**VALSTYBĖS ĮMONĖ
„LIETUVOS PAMINKLAI“**

DĖL PANEVĖŽIO DAILĖS GALERIJOS NENUMATYTŲ PAPILDOMŲ DARBŲ

Vykdydami statybos rangos sutarties Nr. 27-1990, 2018-10-26 įsipareigojimus atliekame kultūros paskirties (Panevėžio miesto dailės galerijos) pastato (unikalus kultūros vertybės kodas 30777), Respublikos g. 3, Panevėžyje, paprastojo remonto ir tvarkybos darbus.

Lietaus vandens nuvedimo stovų schema

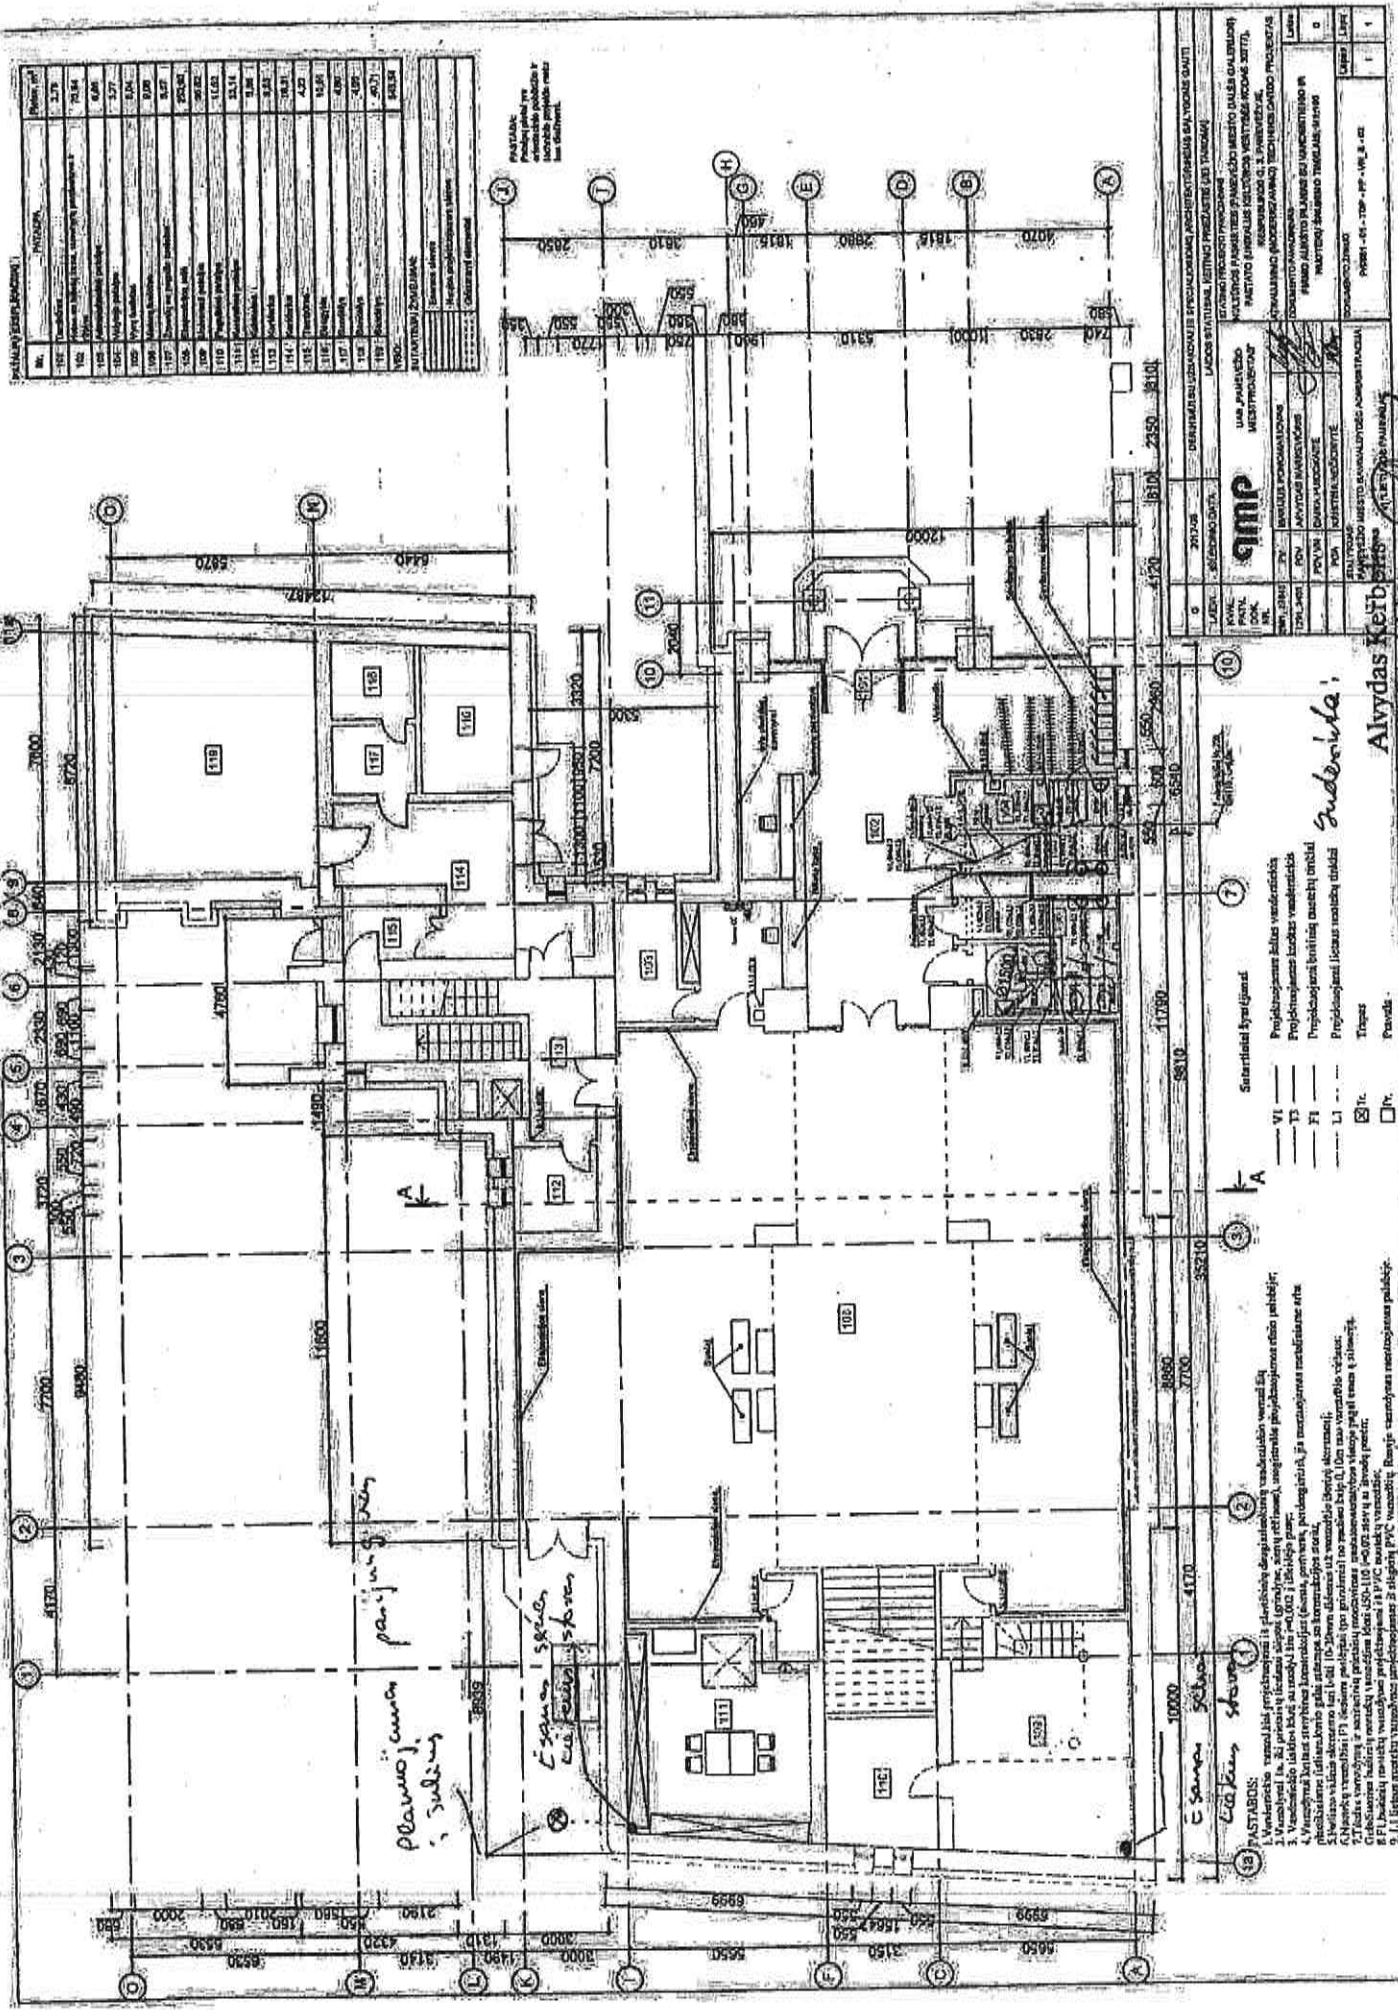
1. Lietaus vandens nuvedimo stovai 2 vnt.

Atidengus ardomas konstrukcijas rūsyje bei pirmo aukšto patalpose Nr. 109 ir Nr. 111, antro aukšto patalpose Nr. 204 nustatyta, kad lietaus nuotekų nuo stogo stovai yra nesandarūs, matyti pratekėjimai, stovai fiziškai susidėvėję. Rekomenduojame juos pakeisti ir trasą renovuoti iki pirmo lauke esančio šulinio.

1. Dėl lietaus vandens nuvedimo stovų

Rašte teigiama, kad stovai yra nesandarūs, matyti pratekėjimai, tačiau jų būklės nebuvo galima įvertinti rengiant projektą, nes jie buvo užmūryti sienose. Manome, kad šie Rangovo argumentai yra pagrįsti ir darbai gali būti pripažinti papildomais.

Pamatu ir grindu irengimo schema
I-ame aukšte

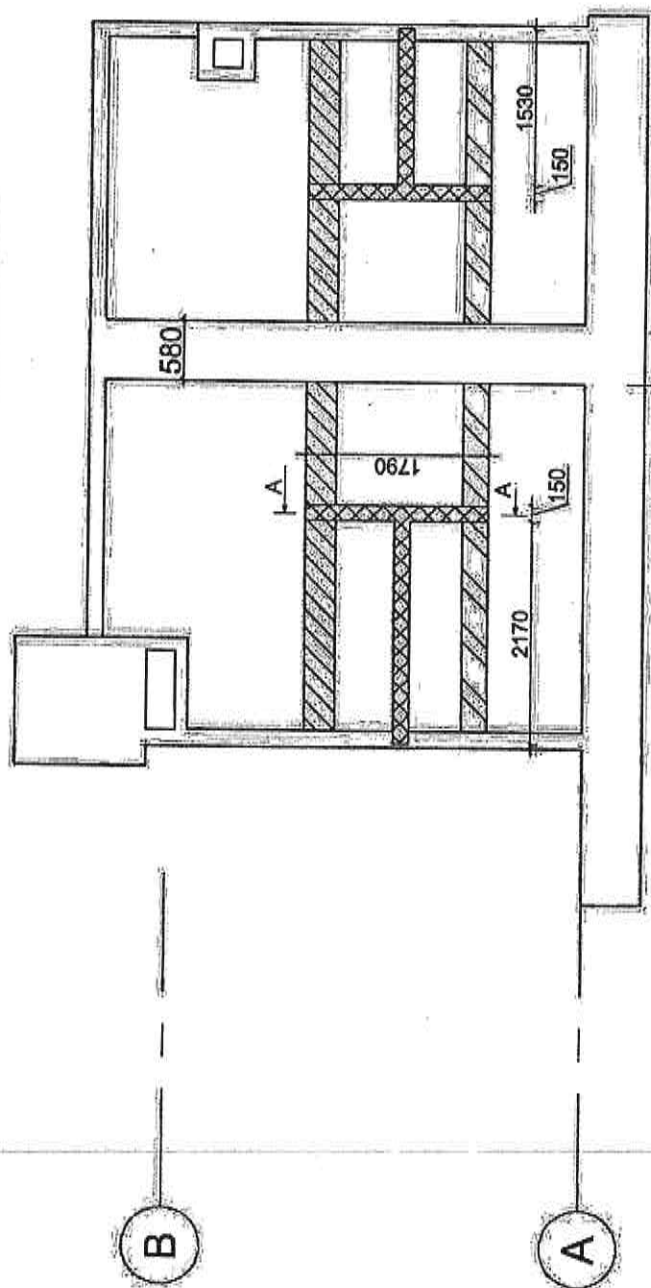
2. Pamatai po pertvaromis

Atlikus senų sanmazgų grindų apdailos bei sienų ardymo darbus tarp ašių A-B, prie ašies 7, kur projekte numatytas šių patalpų perplanavimas įrengiant naujas WC ir WC patalpas neįgaliesiems, atidengtas sutrūkinėjęs betono pagrindo sluoksnis, ant kurio turėtų būti įrengiamos mūrinės pertvaros. Šis pagrindas negali būti naudojamas įrengiant mūro pertvaras. Išardžius betono pagrindą kanalizacijos vamzdžių paklojimo vietoje rasta, jog šis betono pasluoksnis yra įrengtas ant netvirtų pagrindo, t.y. plytų ir betono „laužo“, kas tikrai nėra tinkamas pagrindas vamzdinių paklojimui.

Norint užtikrinti naujai rengiamų pertvarų bei grindų pastovumą ir stabilumą reikalinga įrengti pamatus po naujai mūrijamomis pertvaromis bei naują armuotą betoninį grindų pasluoksnį.

2. Dėl pamatų po pertvaromis

Projekte buvo numatytas pertvarų įrengimas, tačiau neišardžius konstrukcijos buvo neįmanoma įvertinti pamatų pagrindų būklės. Darbai yra būtini siekiant užtikrinti kokybišką pertvarų įrengimą ir saugų objekto eksploatavimą. Manome, kad šie Rangovo argumentai yra pagrįsti ir darbai gali būti pripažinti papildomais.
